改善箇所説明図

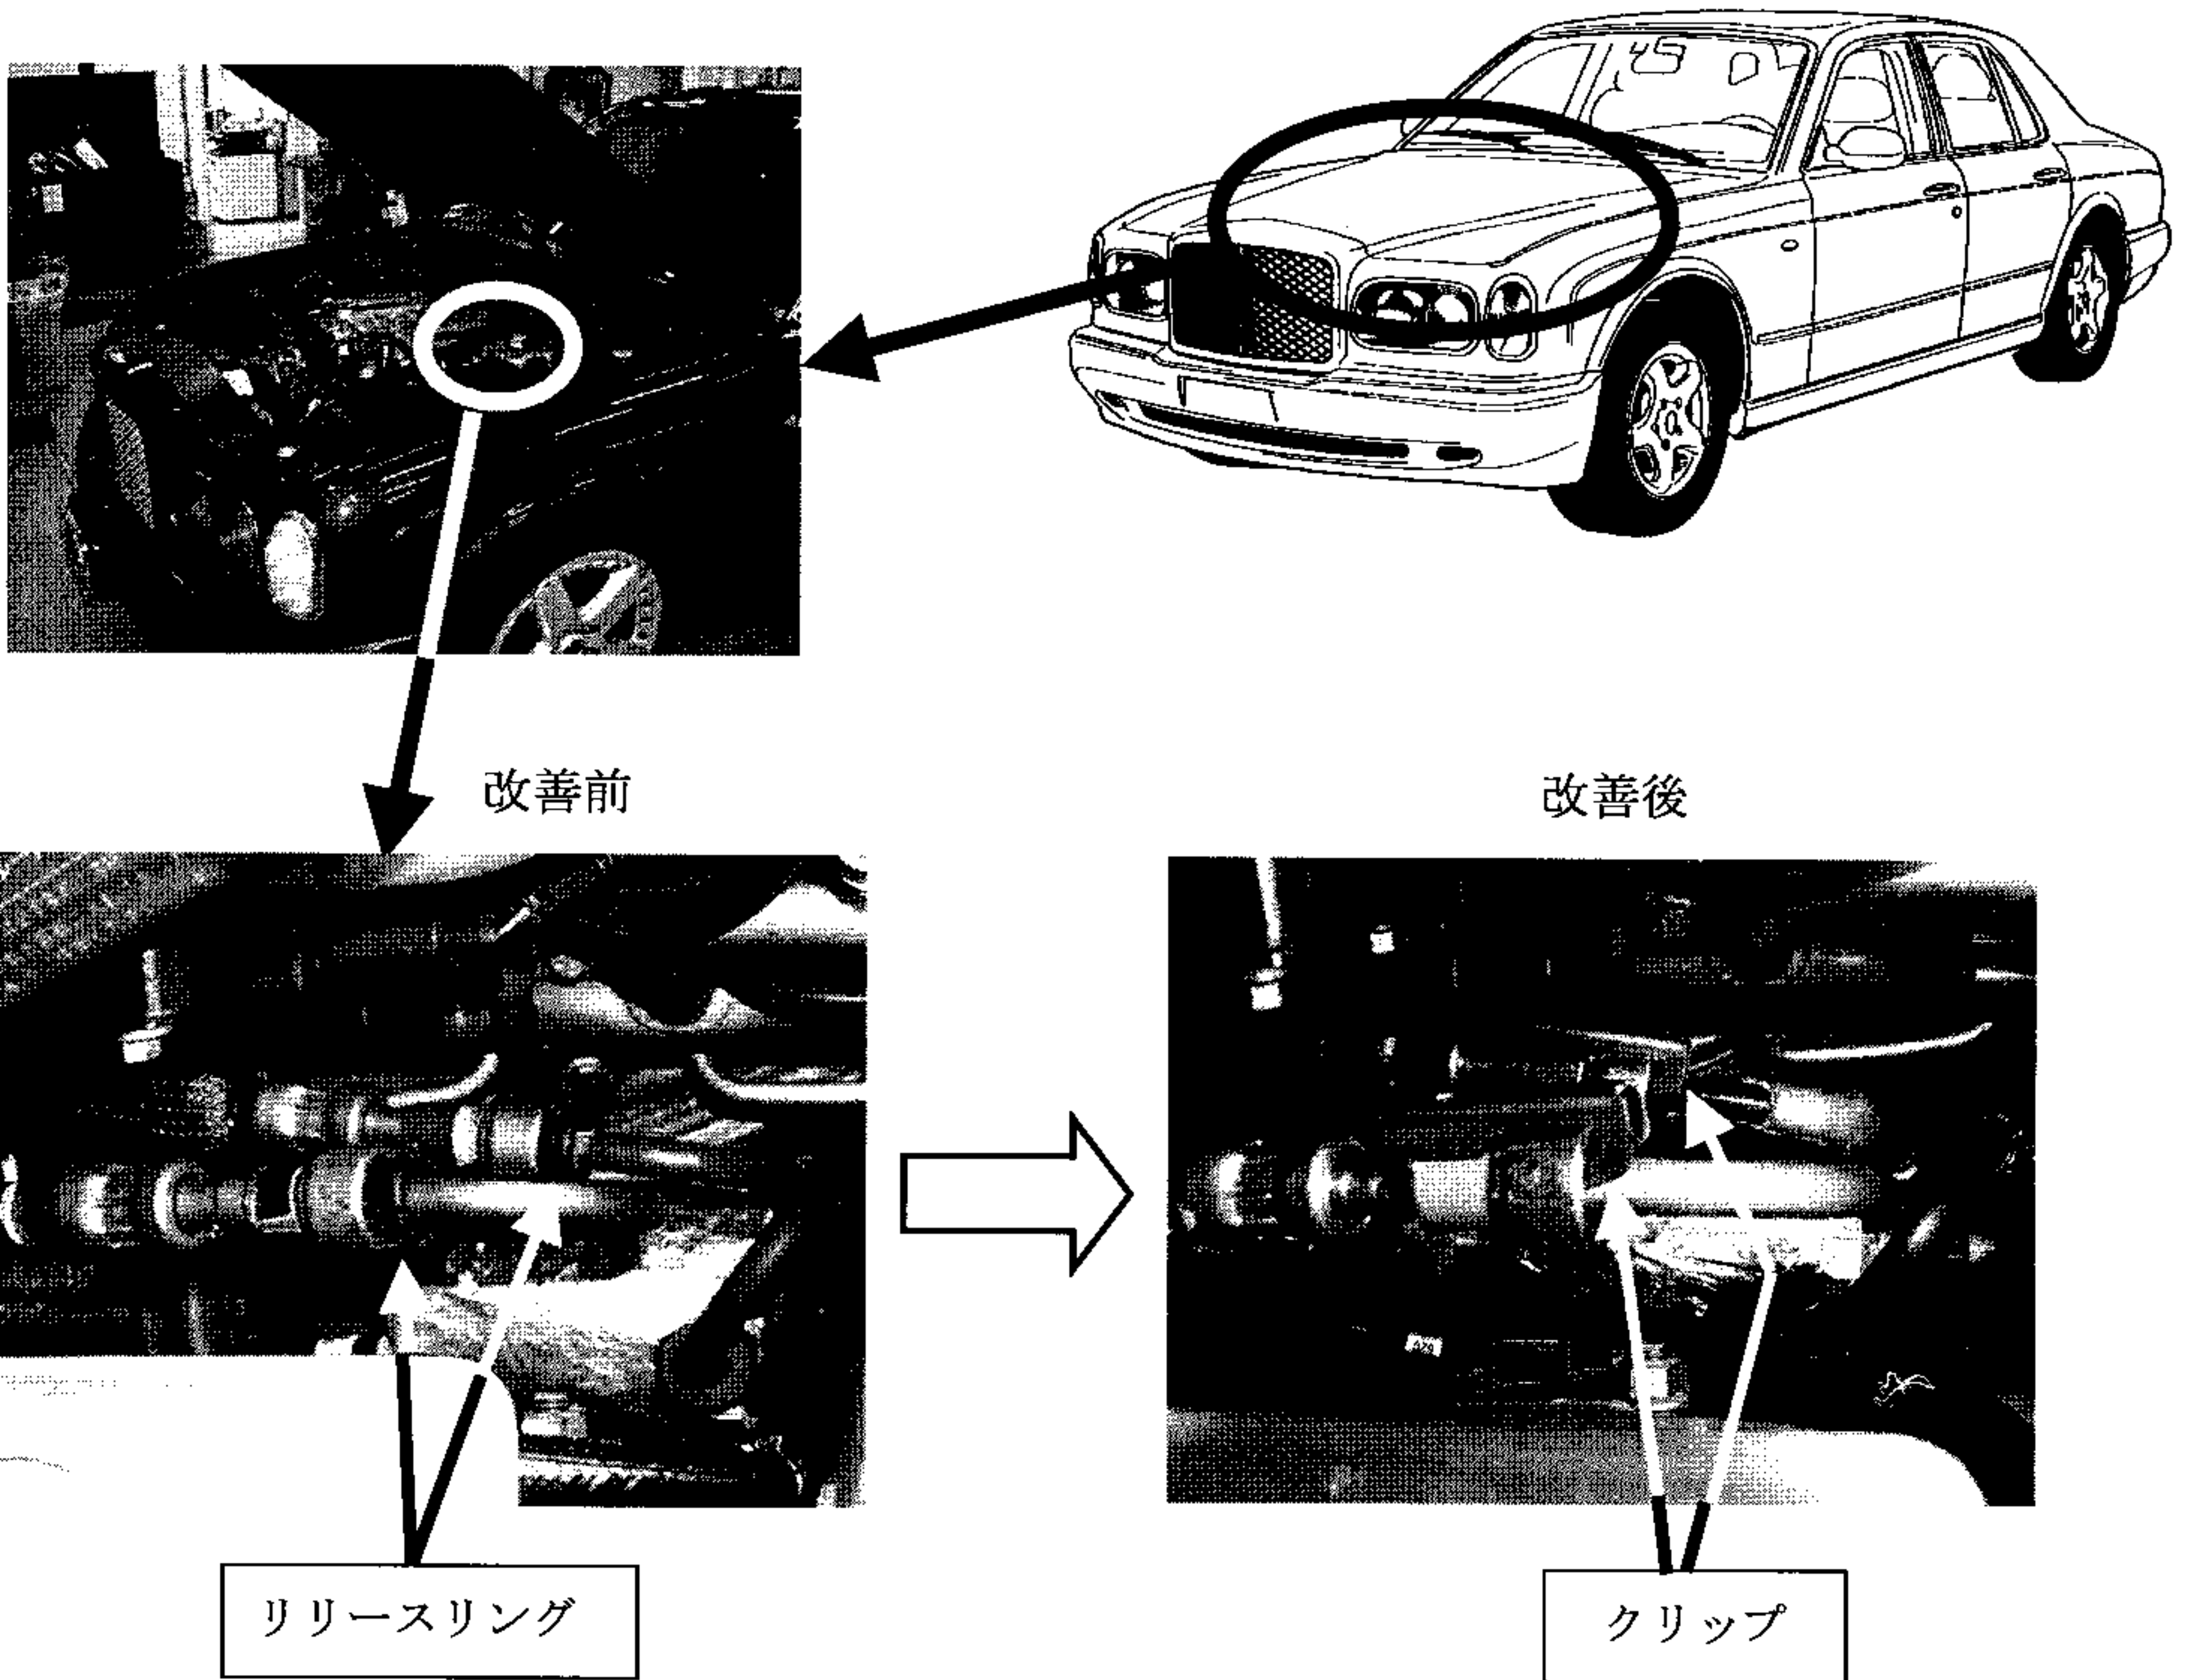
燃料ホースとパイプを接続するコネクタの構造が不適切なため、リリースリングが整備中に不用意に押され当該コネクタが外れることがある、また、整備時等に再接続した際、燃料ホースとパイプが正しく接続されにくく、確実に接続がされないことがある。そのため、そのまま走行を続けると燃料が漏れて、最悪の場合、火災に至るおそれがある。

全車両、リリースリングを取り外し、パイプをコネクタに挿入した際に、パイプがロック位置まで確実に挿入されていることを確認できるようにロック位置確認用クリップを取り付ける。
